DETERMINAZIONE DEL DIRIGENTE SERVIZIO VIA/VINCA 7 ottobre 2024, n. 538

**[ID VIP 9891] - Parco agrivoltaico denominato "Masseria Archi", della potenza di 28,33 MW e delle relative opere di connessione alla RTN, da realizzarsi nei comuni di Leverano, Copertino e Nardò (LE). Istanza per il rilascio del Provvedimento di VIA statale ex art. 23 del D.lgs. n. 152/2006 e ss.mm.ii. Proponente: GRUPOTEC SOLAR ITALIA 2 S.r.l.**

**SCHEDA ISTRUTTORIA VALUTAZIONE DI IMPATTO AMBIENTALE**

<b>Procedimento:</b>	ID VIP 9891
	Valutazione di Impatto Ambientale (VIA) PNIEC-PNRR nell'ambito del Provvedimento Unico in materia Ambientale ai sensi del art.23 del D.Lgs 152/2006 e ss.mm.ii.
<b>Oggetto:</b>	Progetto per la realizzazione di un impianto agrivoltaico denominato "Masseria Archi" della potenza nominale di 28,33 MW" e delle relative opere di connessione alla RTN, da realizzarsi nei comuni di Leverano, Copertino e Nardò (LE).
<b>Tipologia:</b>	D.Lgs. n. 152/2006 come s.m.i. Parte seconda, ALLEGATO II – Progetti di competenza statale, punto 2)" <i>impianti fotovoltaici per la produzione di energia elettrica con potenza complessiva superiore a 10 MW</i> " di nuova realizzazione.
<b>Autorità Compete

Figura 04: Area dell'impianto fotovoltaico su cartografia PPTR con segnalazione dei vincoli

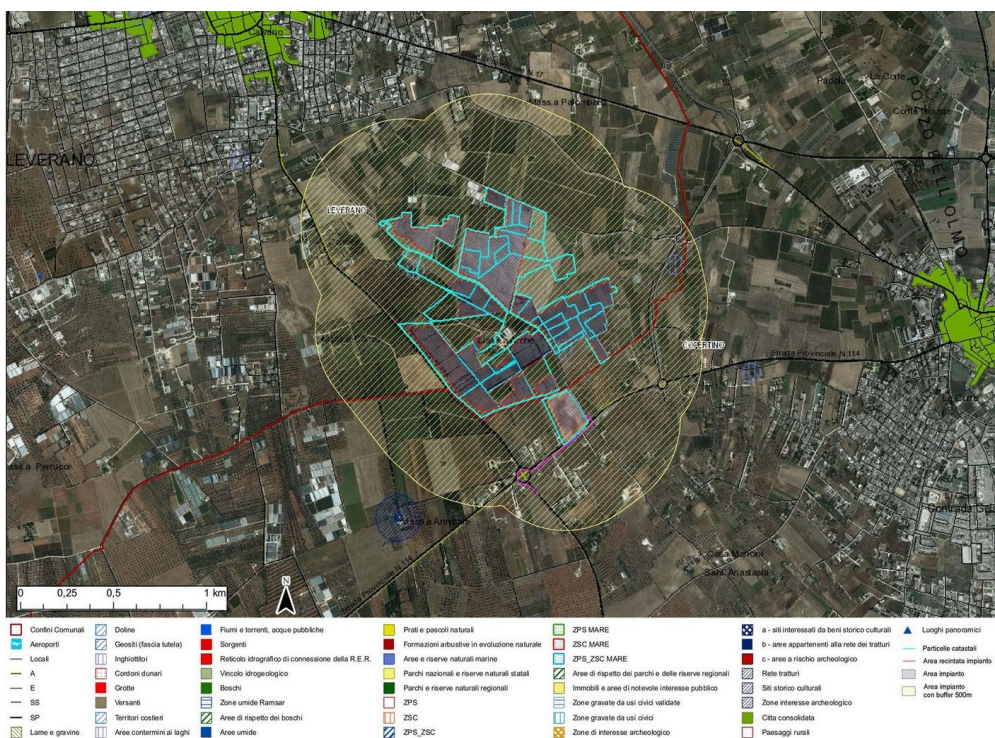
3. L'area **non** è adiacente alla rete autostradale entro una distanza di 300 m;
- lett. c-quater)** L'area non ricade nel perimetro dei beni sottoposti a tutela ai sensi del D.Lgs 42/2004 e **non ricade** nella fascia di rispetto di 500 m (perché trattasi di impianto fotovoltaico) dei beni sottoposti a tutela ai sensi della seconda parte o dell'art.136 del medesimo decreto. (Fig.04)

Figura 06: Area dell'impianto Fotovoltaico con indicazione delle aree NON IDONEE ai sensi del R.R. 24/2010

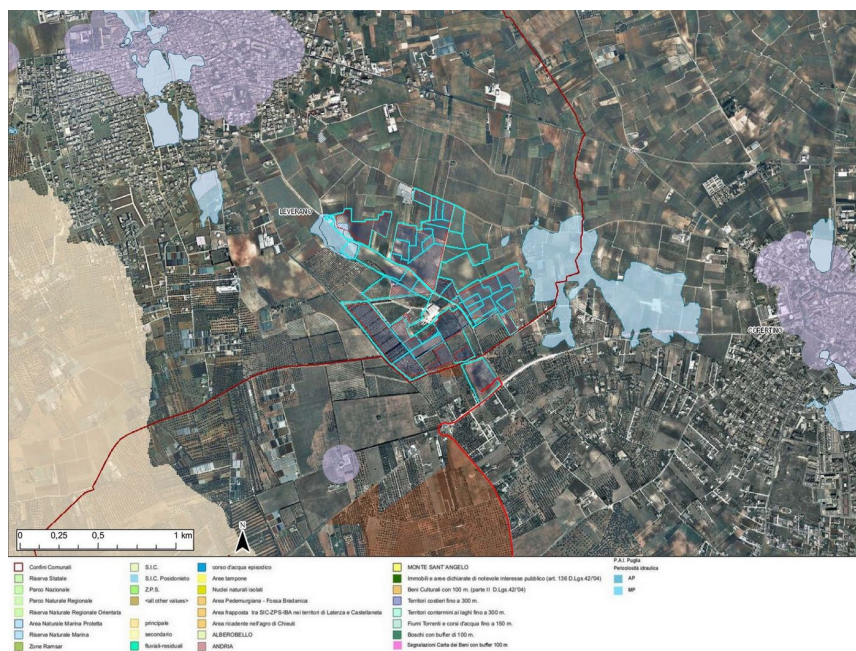
Dalla cartografia si conclude che l'area interessata nel progetto dell'impianto fotovoltaico **non ricade tra le aree non idonee.**

Unico vincolo che lambisce la ptc 1581 del Fg 33 del comune di Leverano è il vincolo PAI Pericolosità Idraulica MP e BP.

Per quanto concerne il **cavidotto in MT** ricade nei vincoli (Fig.06):

- Vincolo PUTT/p – Zone ATE B;
- Vincolo PUTT/p – Segnalazione della carta dei Beni con buffer di 100 m – Masseria Voluzzi - Cod LE000300;

Figura 08: Area dell'impianto fotovoltaico con indicazione degli altri impianti FER nel raggio di 5 km e 10 km

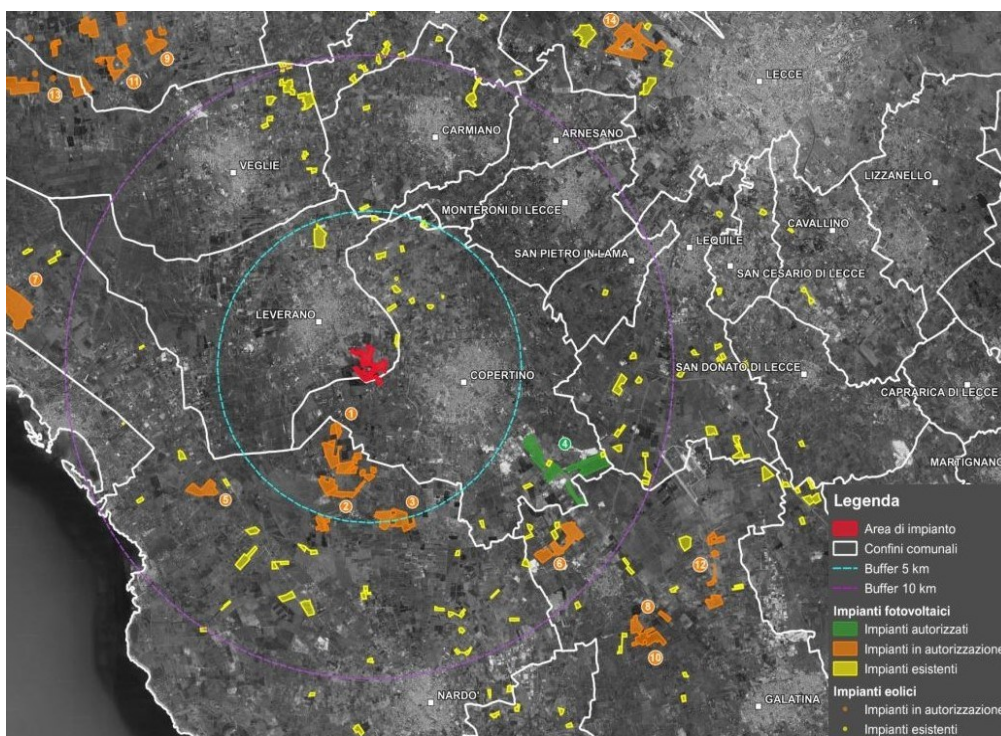
Si evince dalla cartografia che, se tutti i progetti in corso di autorizzazione venissero realizzati, si verificherebbe a colpo d'occhio una concentrazione **elevata** di impianti, in una zona a Sud/Sud-Est, a oltre 2 km di distanza dall'area di progetto.

Figura 09: Sezione dell'area dell'impianto con indicazione delle scelte progettuali

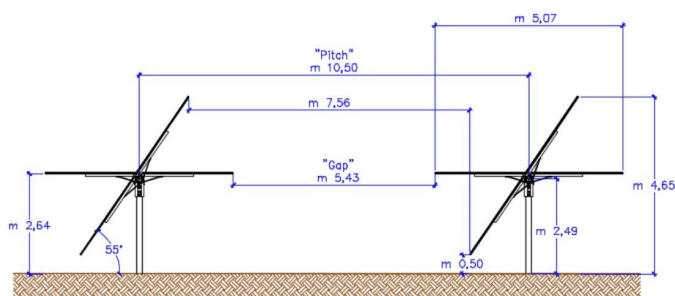
- c) Sono stati presi in considerazione criteri progettuali volti ad ottenere il minor consumo possibile di territorio, sfruttando al meglio le risorse energetiche disponibili. Il progetto presentato prevede il generatore fotovoltaico composto da 46072 moduli in silicio monocristallino, delle dimensioni 2465x1134x30 mm, della potenza di 615 W, installati a terra su tracker monoassiali di tipo orizzontale con dispositivi elettromeccanici in grado di far ruotare i pannelli lungo un singolo asse per inseguire il sole durante tutto il giorno da est a ovest in modo da sfruttare in modo ottimale l'irraggiamento solare. Le strutture di sostegno saranno in acciaio zincato a caldo e saranno infisse direttamente nel terreno. Dagli elaborati scrittografici di progetto si evince che l'asse di rotazione è ubicato a 2,49 m da terra, raggiungendo quindi un'altezza massima di 4,65 m e un'altezza minima da terra di 0,50 m (Fig.09). La distanza tra i tracker sarà di 10,50 m.

I tracker monoassiali nella loro posizione più bassa raggiungono 0,50 m da terra rendendo non utilizzabile la fascia di terreno sottostante sia a causa dell’ombreggiamento sia per difficoltà di lavorazione.

Il calcolo della reale area agricola in realtà si discosta dai calcoli effettuati sulla relazione “VIA\_ET\_13\_4\_relazione agronomica” in quanto il calcolo dell’area agricola secondo le linee guida deve essere effettuato considerando solo la fascia libera dei pannelli quindi nel nostro caso i 5.29 m. Inoltre bisogna tener conto anche delle aree occupate dalla viabilità e dai cabinati tecnici.

La verifica sulla relazione Relazione\_Agronomica è stata effettuata considerando l’area occupata dai pannelli con inclinazione di 55°. Con tali valori si ottiene un rapporto pari al 75.9%. In realtà considerando che la reale area non coltivata risulta tutta l’area sottesa dai pannelli quando sono in orizzontale risulta un rapporto pari al 60%. **Tale requisito non è rispettato.**

Figura 11: cartografia con indicazione dell'intrevisibilità del progetto

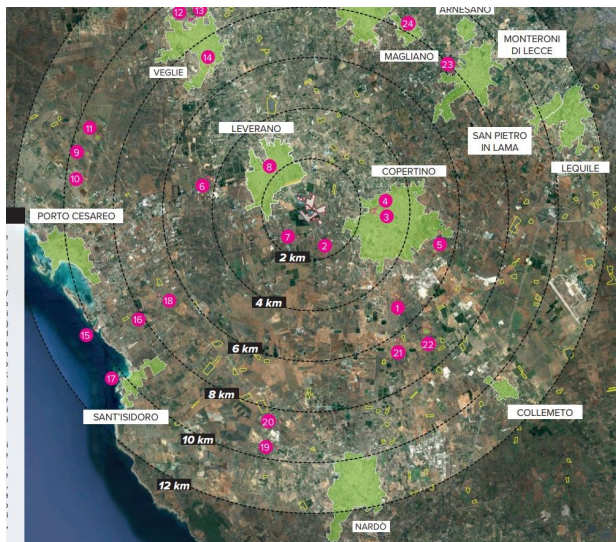
Sono pervenute osservazioni dal comune di Leverano (LE) e da Legambiente del comune di Leverano in cui si solleva il dubbio che oltre il 40% dell'intero progetto ricada in aree non idonee FER, ai sensi del Regolamento Regionale n. 24 del 30-12-2010 e successive modifiche, per sovrapposizione con l'area buffer 1 km intorno all'area edificabile urbana, come identificata a partire dal PRG vigente. La sovrapposizione riguarda la totalità delle tessere A, B, C, D, E e parte della tessera F come previste da progetto.

In cartografia sono riportate le distanze dai punti maggiormente di interesse di Copertino quali il castello, Porta S. Giuseppe, chiesa di S. Maria delle Grotte, e dai punti di interesse di Leverano quale la Torre Federiciana e la Masseria Annibale.

Anche se non applicabile quanto previsto dal Regolamento Regionale n. 24 del 30 dicembre 2010 - Allegato 1- che annovera l'area edificabile urbana con il relativo buffer di 1 km tra le aree non idonee all'installazione di FER valido solo per impianti eolici si deve altresì constatare l'elevata vicinanza al centro urbano. I pannelli presenti all'interno dell'impianto raggiungono l'altezza di 4.65 m.
